地元との協議によるトンネル坑口部の構造見直し

新東名高速道路 千福第二トンネルの計画位置

経営努力要件適合性について

写真 (当初計画のフォトモンタージュ)

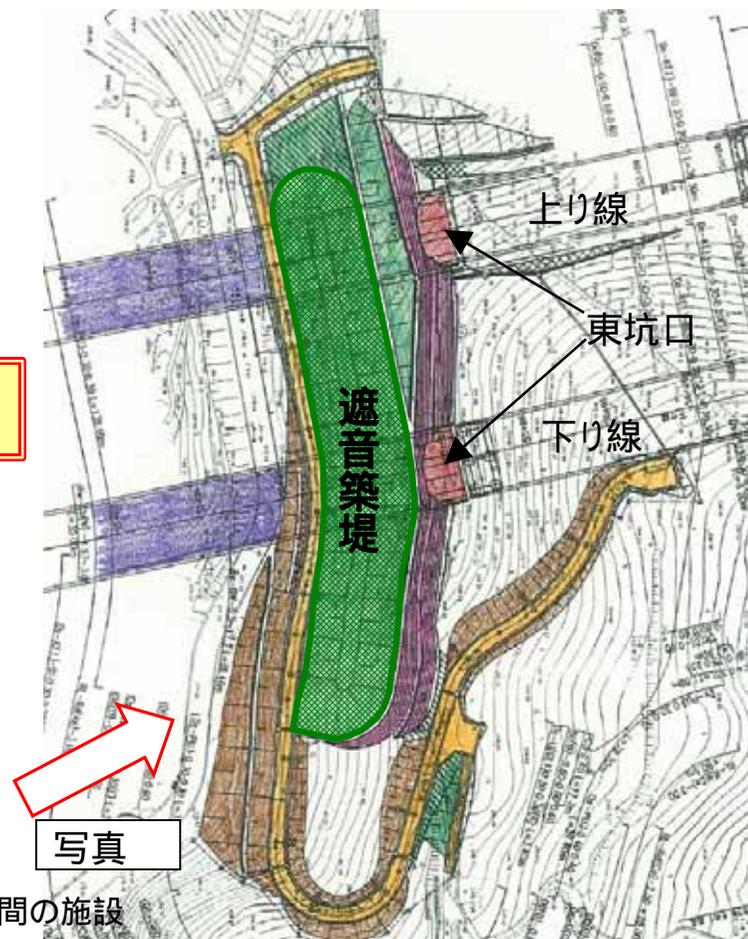
当初計画：施設から離れた位置に遮音築堤を設置

当該箇所における遮音築堤の位置を見直し

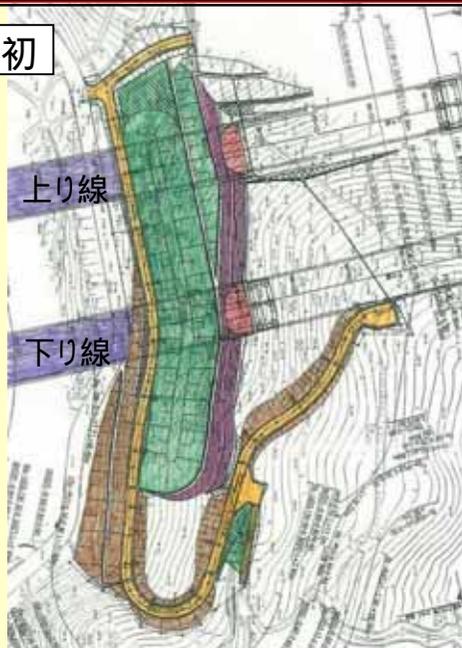
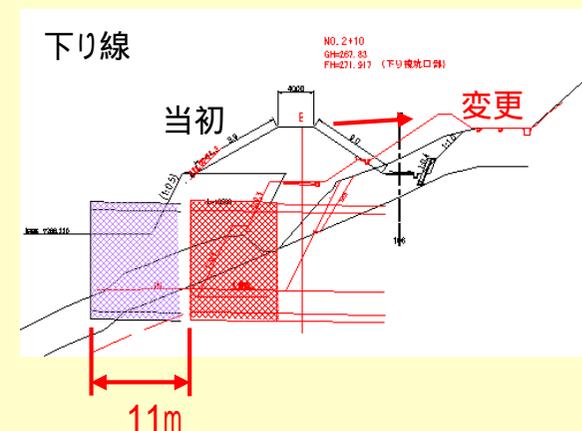
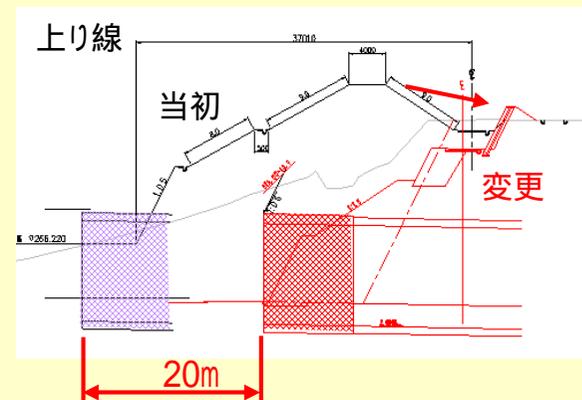
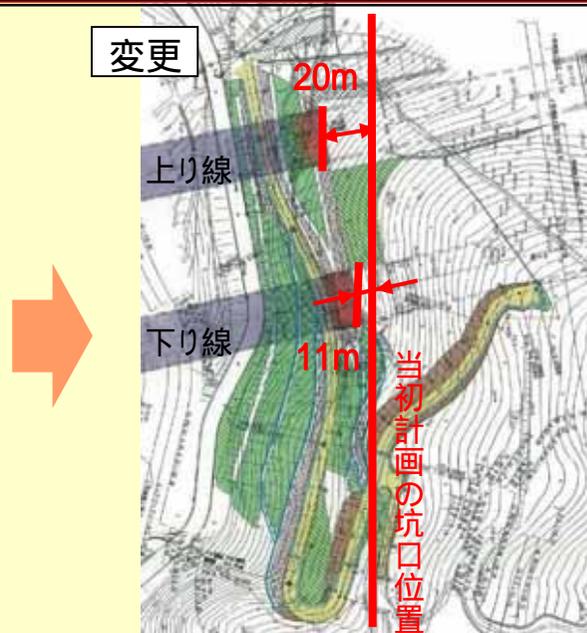
更なるコスト縮減を図るため、トンネル坑口部の構造について再検討

遮音築堤の位置を変更しても富士山方向の眺望に影響がないことを確認

騒音予測を実施し、遮音築堤の位置を変更しても騒音予測値について当初計画と同等のレベルが確保できることを確認
